Sheet: /1 Conectores/
File: 01_conectores.kicad_sch

Title: IC2S Extension Board Model 7 - EBM7-2608 - Load Cell 4AI

Rev: V2.3

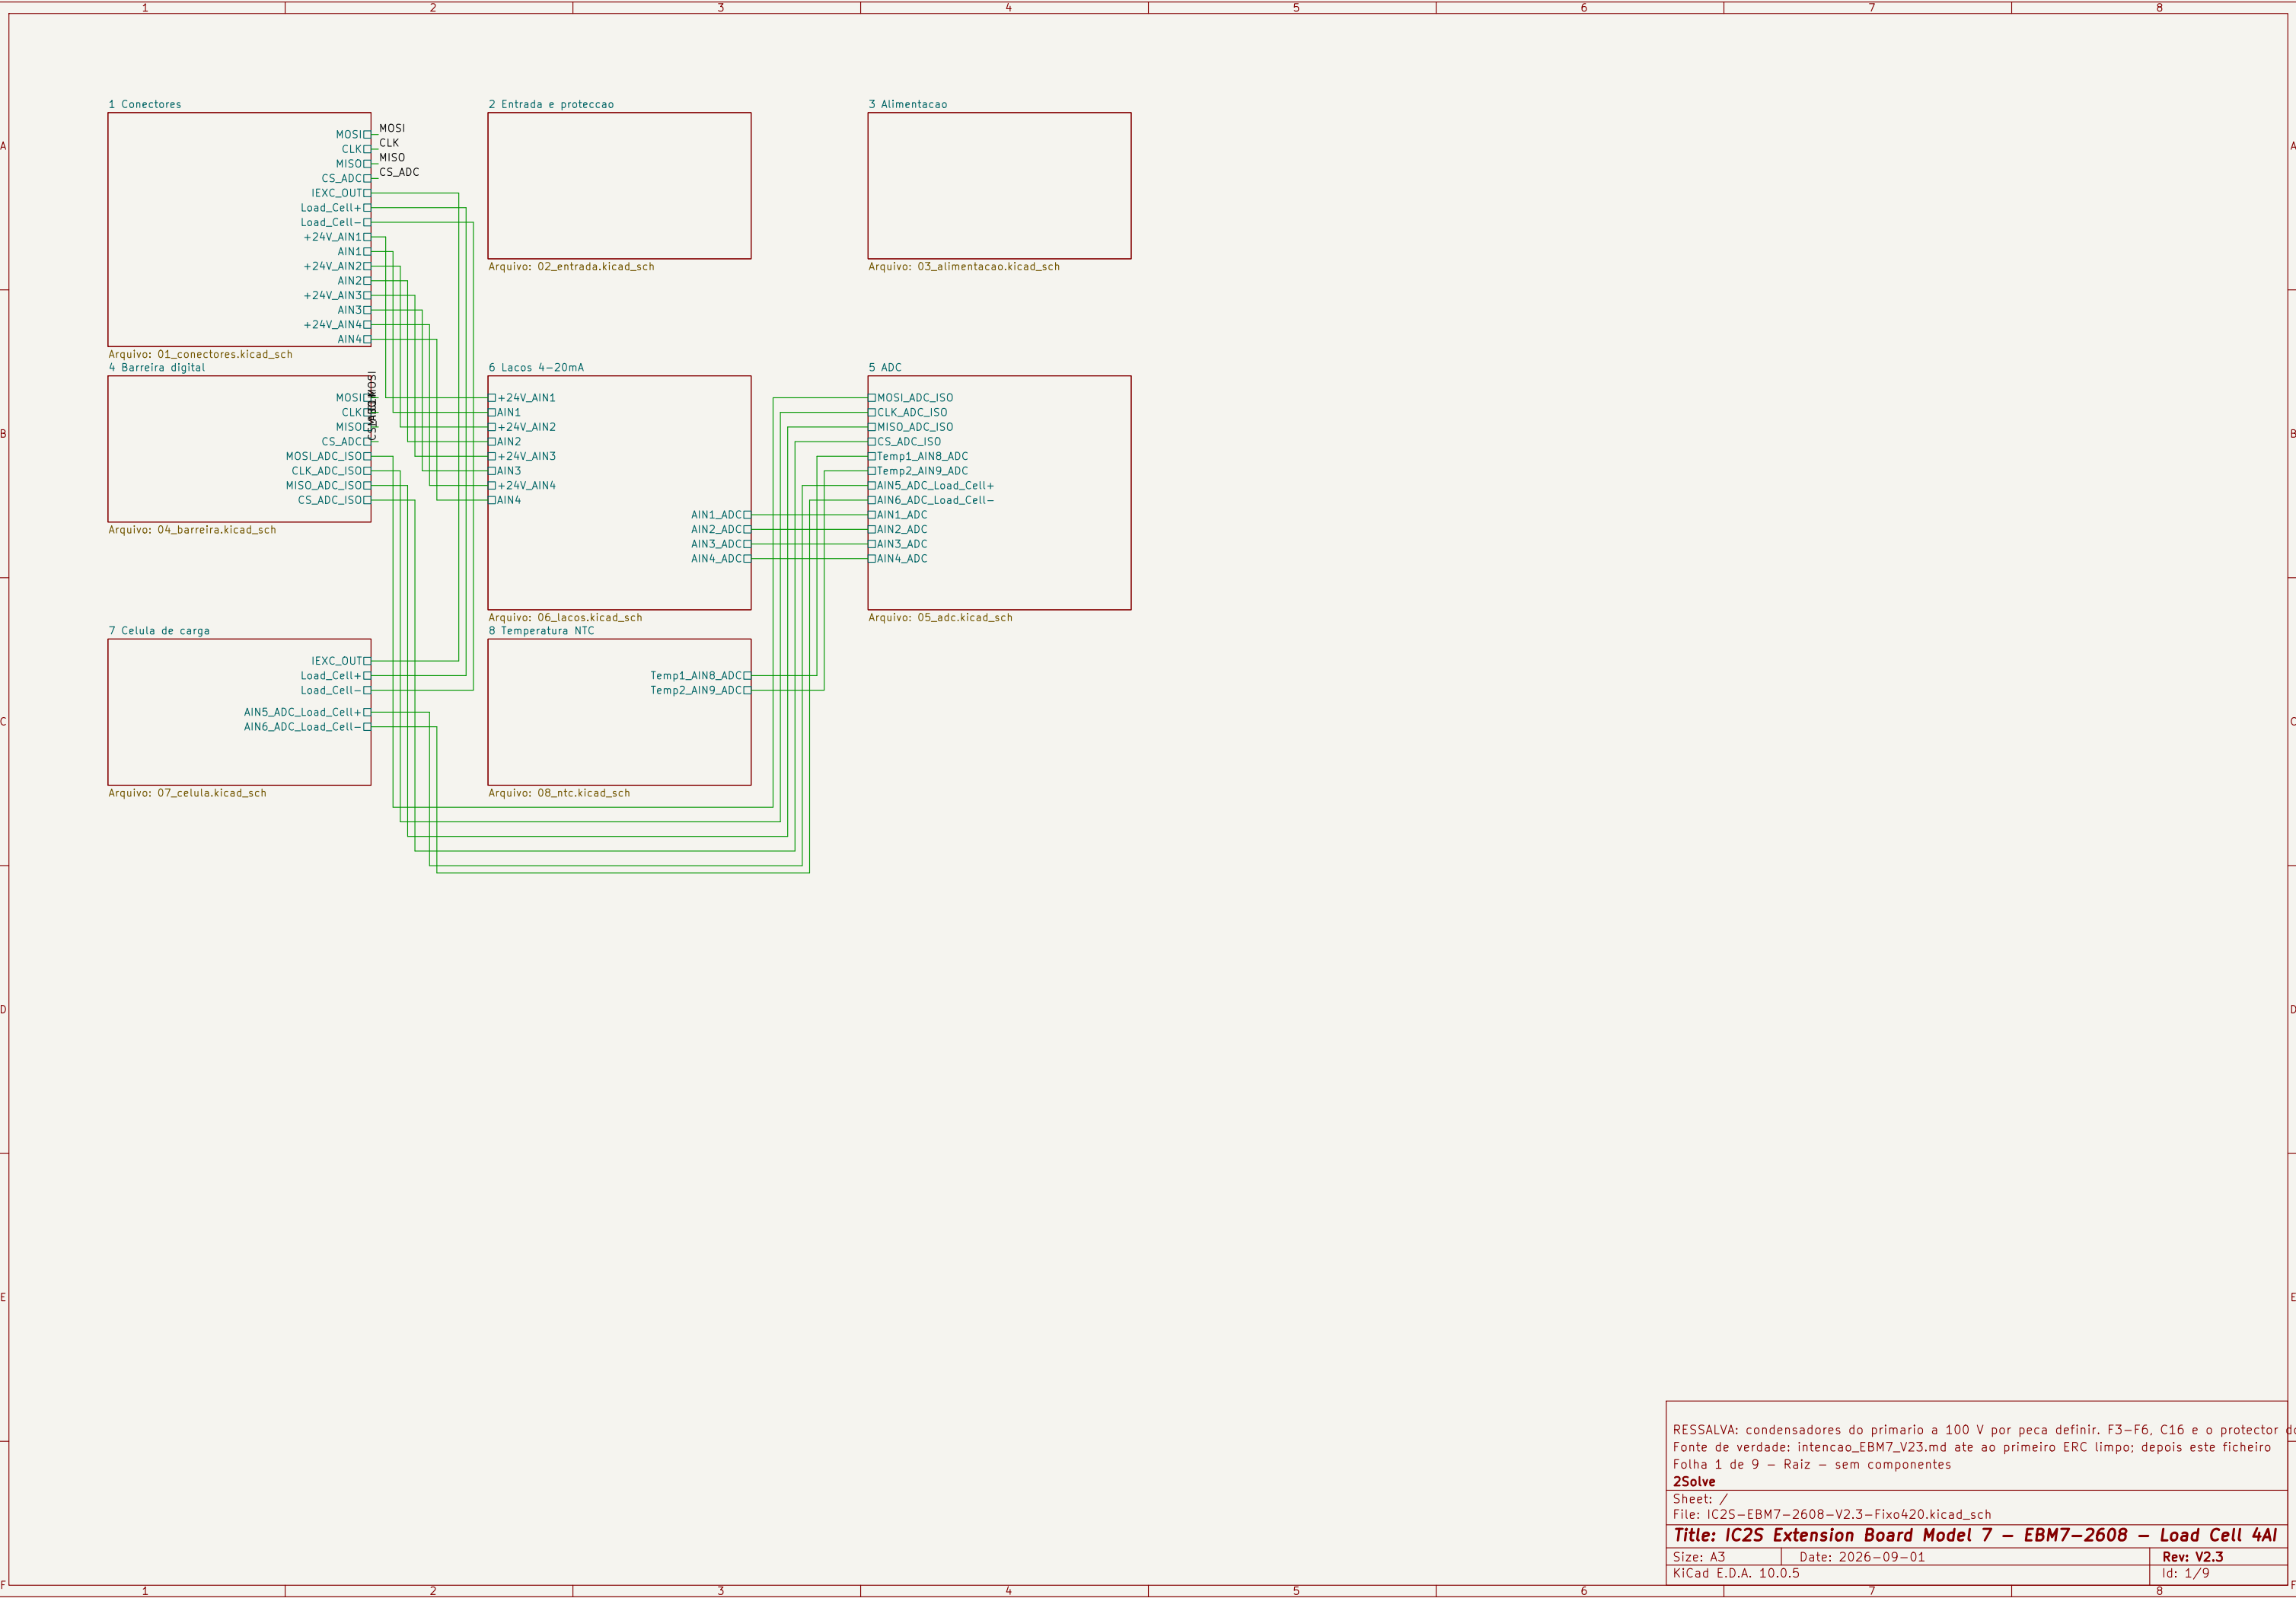
1. P1 = M20-7822046 (Harwin, FILA UNICA de 20 - nao 2x10).
Barramento da base board. Sinais nao usados nesta placa:
USB1/2, CS_DAC, LDAC_DAC, CS4, ID1, ID3, SDA, SCL -
terminam aqui por desenho da familia de extensoes.
2. P1-20 leva 116 mA em regime (4 lacos a 24 mA, 2 LED, U3) e
-180 mA em falha: 6% dos 3 A/contacto (Harwin M20), margem 16x.
3. PWR_FLAG de +24V, GND_ADC (P1.19), +5V e DGND nesta folha: a fonte
passiva real e a base board via P1. Fecha os 4 pendentes
de ERC das folhas 2 e 3.
4. P1-18 e P2-1 sem ligacao (tambem na V2.2).
5. P2 = M20-7821446 (campo): IEXC e celula > folha 7;
lacos 4-20 mA > folha 6. Os pinos de hoja na raiz ficam
a espera dessas folhas (aviso de ERC temporario esperado).
6. Fiduciais sem pino electrico: as redes unconnected-(FidX)
da V2.2 desaparecem do diff de netlist.

- Firmware (kicad-nappy 2026-09-09): as saídas do lado 2 do ISO7141 so estao definidas com VCC2 >= 2,7 V (tabela p.19) e o porto do AD7124-8 vive desde IOVDD 1,65 V - CS pode oscilar na rampa. Sem sitio para pull-up junto ao SPI: reset do porto serie (64 SCLK com DIN=1) no arranque, obrigatorio.

Sheet: /5 ADC/

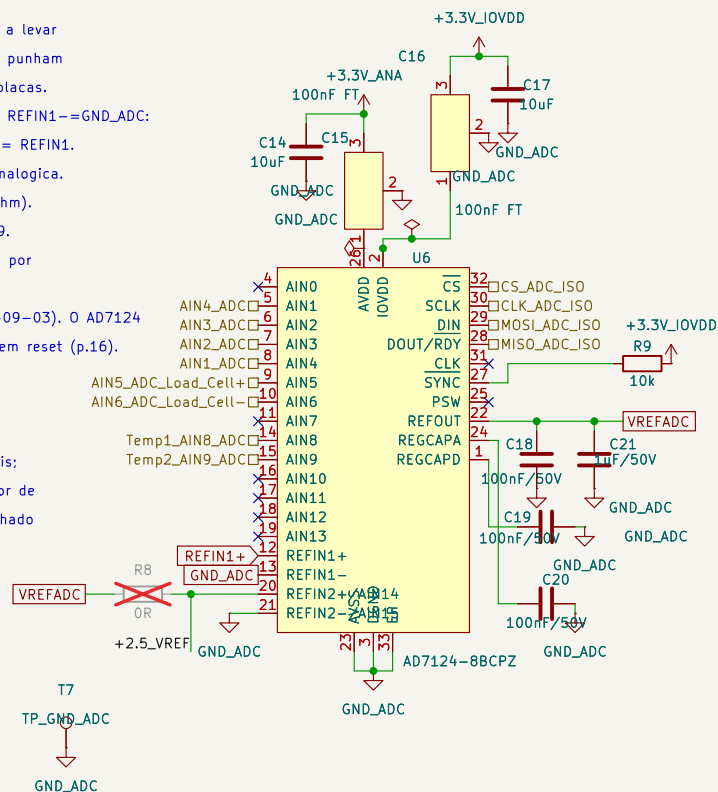
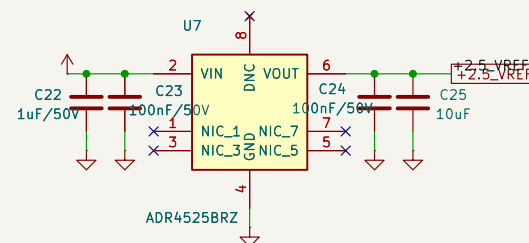
- A5 APLICADA: R151/R152 FORA. Resta o R150 (0R) a levar VREFADC (2,5 V) ao REFIN2(+). Na V2.2 os tres 0R punham 5 V no pino 20 – abs max 3,6 V – em TODAS as placas.

- REFIN1+ = IEXC_OUT via R43/D30 (folha 07 n.13); REFIN1-=GND_ADC: ratiometrica (ADI Fig.128; folha 07 n.10). REF_SEL = REFIN1.
- DGND do U6 em GND_ADC: plano unico da regioa analogica.

- AVDD: +3.3V_ANA > C31 (pasante NFM, 2 A, 30 mOhm). IOVDD: +3.3V_IOVDD (FB7 na folha 3) > C30 + C29.
Nota: na folha 3 esta rede chamou-se +3.3V_AVDD por engano ate esta folha; corrigida para +3.3V_IOVDD.

- SYNC (27): R24 10k a +3.3V_IOVDD (revisao 2026-09-03). O AD7124 nao tem pull-up interno (p.9); SYNC baixo = ADC em reset (p.16).
- CLK (31) livre: opcao de relógio externo (V8) – o interno +-5% custa 22 dB de rejeicao a 50 Hz.

- PSW (25) sem uso (rodada 9: pioraria o K78U05).
- Firmware: REF_EN=1; buffers AIN em todos os canais; calibracao de sistema; diagnosticos do ADC (monitor de sobretensoa, REF_DET_ERR, burnout) – teriam apanhado o defeito da V2.2 desde a primeira placa.

- Firmware (revisao 2026-09-03): REF_BUF = REF_BUF = 0 nos setups com REFIN2. REFIN2(-) esta em AVSS e os buffers de referencia exigem AVSS+0,1 V (AD7124-8 rev.F p.7 e p.47).

- MODO DUPL0 (2026-09-04): P1-P4 (pinos 6-9 = AIN2-AIN5, p.15) sao saidas digitais a AVDD (IO_CONTROL_1, p.48/83) -> MODO_AIN1..4. Remapeado: AIN1_ADC>AIN0, AIN2_ADC>AIN1, AIN3_ADC>AIN6, AIN4_ADC>AIN7 (pinos mais proximos de cada fila na PCB), celula > AIN10/AIN11. Firmware: GPIO_CTRLx=1; GPIO_DATx=1 -> 4-20 mA (ganho 4, FE 1,59 V), 0 -> 0-10 V (ganho 1, FE 1,99 V). VOH = AVDD-0,6 = 2,7 V (p.8). Ler > VREF sem configurar = falha.
